**COMMUNE
DE LA BASTIDE
CLAIRENCE**

**REFUS DE PERMIS DE CONSTRUIRE
UNE MAISON INDIVIDUELLE OU SES ANNEXES
DELIVRE PAR LE MAIRE AU NOM DE LA COMMUNE**

Arrêté municipal n° 2025 - 098

Pour : CONSTRUCTION D'UNE MAISON D'HABITATION

VOLUMÉTRIES

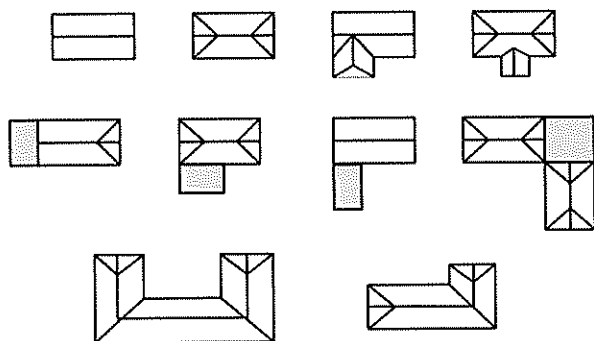
- Veuillez simplifier la toiture en vous inspirant des volumes ci-dessous :

Les constructions nouvelles sont conçues à partir de volumes simples sur plan rectangulaire, plus longs que larges. Pour obtenir des volumétries plus élaborées ou plus complexes que le simple parallélépipède, on procédera par addition de volumes secondaires en continuité, en parallèle ou en perpendiculaire, en s'inspirant de l'architecture traditionnelle du Pays Basque.

En zone Abr, les volumes en U sont interdits.

Affouillements et exhaussements interdits si $H > H_{max}$ pour les terrains remaniés :

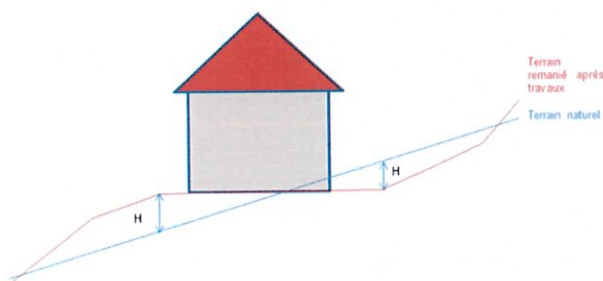
- Veuillez revoir le plan des façades : vous ne devez pas faire apparaître le terrain, le but est d'apprécier les façades et les ouvertures.
- Veuillez revoir la coupe en indiquant la hauteur des déblais / remblais conformément à l'article 1.1 du règlement du Plan Local d'Urbanisme intercommunal qui précise que : « **Affouillements et exhaussements des sols pour les bâtiments d'habitation et annexes à l'habitation en zone A** :
Toute construction doit être adaptée à la topographie du lieu et son implantation, en dehors des fouilles de fondation qui, pour les bâtiments d'habitation et leurs annexes, ne doivent pas engendrer des affouillements et exhaussements supérieurs à $H_{max} = 1$ mètre, notamment pour la réalisation de terrasses extérieures qui doivent être réalisées, si besoin, par séquences adaptées à la pente. »

Veuillez également matérialiser le terrain naturel et le terrain fini.
